改善対策情報：KLX125・D-TRACKER 125（2014年9月17日届出）

改善対策届出番号	449	改善対策開始日	平成26年9月18日
不具合状態にあると認める 構造、装置又は性能の状況及びその原因	プラグキャップの材質が不適切なため、低速走行時などプラグキャップ周辺が高温となる場合で、かつ、プラグキャップ周辺に水分が付着すると、シリンダヘッドに電流がリークする場合がある。そのため、スロットルを開いても点火プラグが失火してエンジンの回転が不安定になり、最悪の場合、エンジンが停止して始動不能となるおそれがある。		
改善対策の内容	全車両、プラグキャップを対策品と交換する。		
自動車使用者及び自動車分解整備 事業者に周知させるための措置	・ 使用者：ダイレクトメールで通知する。 ・ 自動車分解整備事業者：日整連発行の機関誌に掲載する。 ・ 改善実施済車には、その旨を定期点検整備記録簿に記載する。

改善箇所説明図 KLX125・D-TRACKER 125

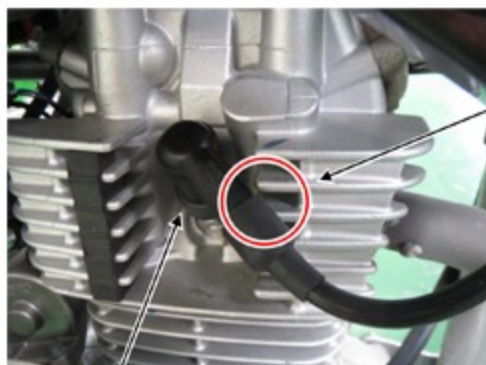
プラグキャップ

不具合発生箇所

プラグキャップの材質が不適切なため、低速走行時などプラグキャップ周辺が高温となる場合で、かつ、プラグキャップ周辺に水分が付着すると、シリンダヘッドに電流がリークする場合がある。そのため、スロットルを開いても点火プラグが失火してエンジンの回転が不安定になり、最悪の場合、エンジンが停止して始動不能となるおそれがある。

改善対策の内容

全車両、プラグキャップを対策品と交換する。
